改善箇所説明図

図：左ハンドル車

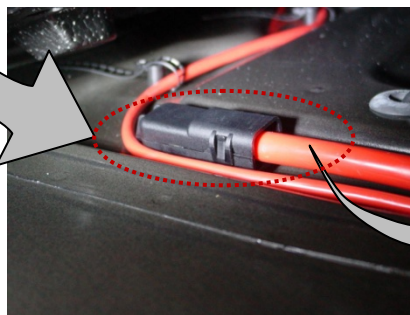
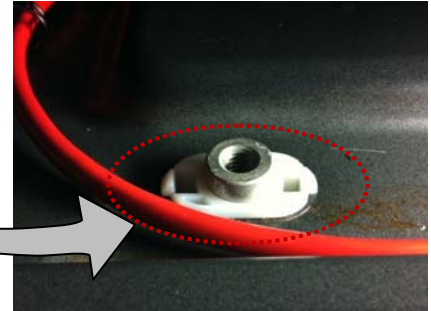
基準不適合発生箇所

バッテリー プラス ケーブルの絶縁固定体

不具合の内容

トランクルームのフロアパネル下にあるバッテリープラスケーブルの絶縁固定体において、プラスチックロックの挿入が適切ではなかったため、振動等の影響により、絶縁固定体の車体への固定が緩むおそれがある。

その場合、接触不良または絶縁不良により電装系システムに十分な電力が供給されず、エンジンが停止し再始動できなくなる可能性がある。また、接点間での放電によりバッテリープラスケーブルが熱を持ちトランクルームのフロアパネルが焦げることがあり、最悪の場合、車両の火災に至るおそれがある。

全車両、当該絶縁固定体の取り付けを点検し、必要な場合は適切に取り付けし直す。

作業完了車は、バッテリー ターミナル カバーが白色である。
